## Bescheid

**über die Änderung und Verlängerung der  
Geltungsdauer der  
allgemeinen bauaufsichtlichen Zulassung  
vom 3. August 2011**

**Z-19.15-1781**

**Kabelabschottung "Hilti Brandschutz-System CP 644-LK"  
der Feuerwiderstandsklasse S 90 nach DIN 4102-9**

Anlage 1

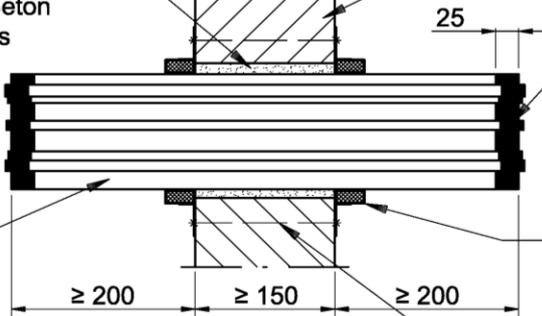
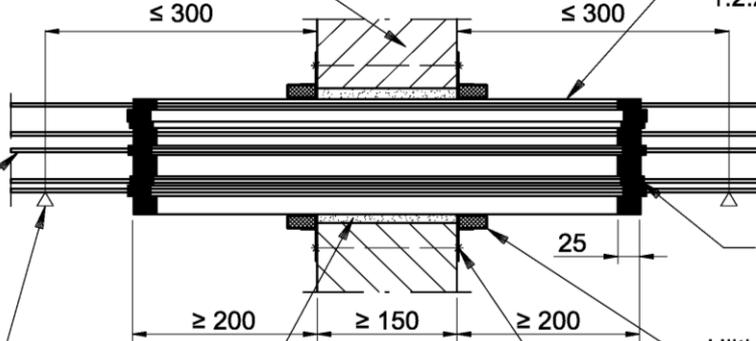
4.3.4 Die Enden der Elektro-Installationsrohre müssen bei Wandeinbau auf beiden Seiten der Abschottung und bei Deckeneinbau auf der Deckenoberseite mit der Dichtungsmasse "HILTI CFS-S ACR" gemäß Abschnitt 2.1.2 in einer Tiefe von mindestens 25 mm verschlossen werden.

Wahlweise dürfen Elektro-Installationsrohre nach Abschnitt 1.2.2.2 als Leerrohre durch die Kabelabschottung hindurchgeführt werden. Die Rohre müssen bei Wandeinbau auf beiden Seiten der Abschottung und bei Deckeneinbau auf der Deckenoberseite mit der Dichtungsmasse "HILTI CFS-S ACR" gemäß Abschnitt 2.1.2 verschlossen werden. Die Verschlusstiefe muss mindestens 25 mm betragen.
